## 改善箇所説明図

可倒式突入防止装置(全体)

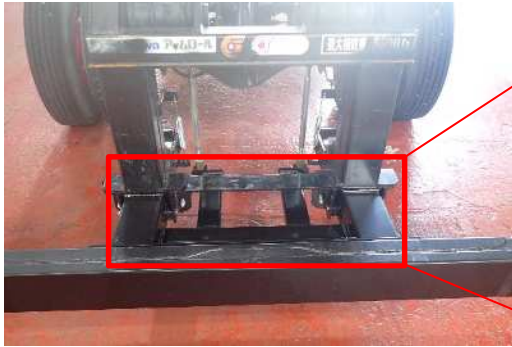
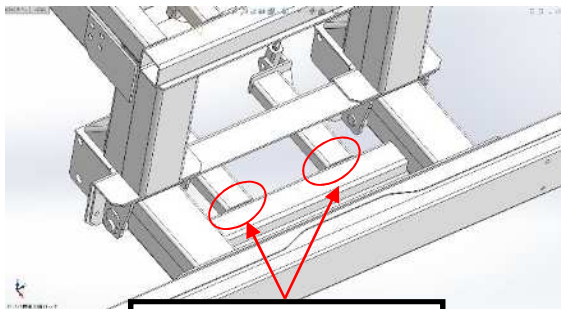
可倒式突入防止装置を装着した脱着装置付コンテナ専用車において、突入防止装置の強度設計が不適切なため、走行時の振動等により亀裂が発生するものがある。そのまま使用を続けると取付位置が変わるため、道路運送車両の保安基準に適合しない。

全車両、亀裂発生部位に補強を追加した部材に交換する。

連結部材の接合部

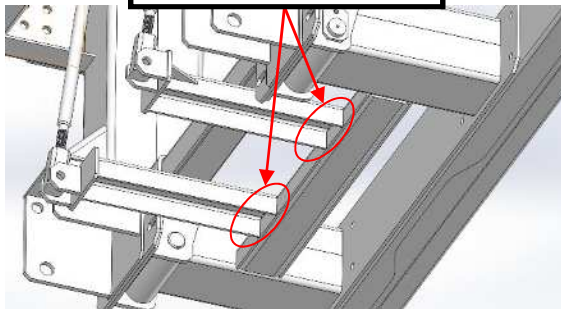
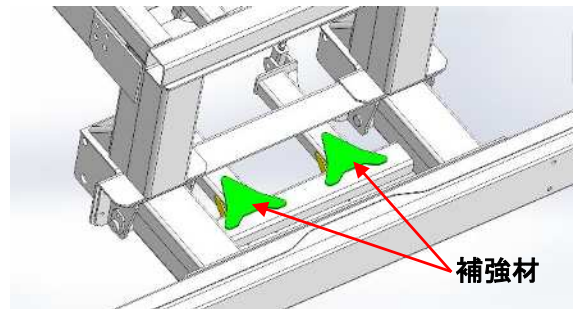
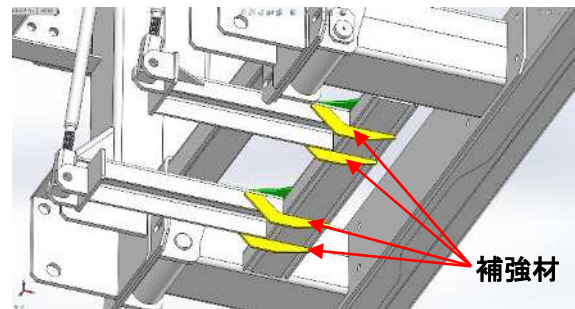
改善前

改善後

(補強材を追加)
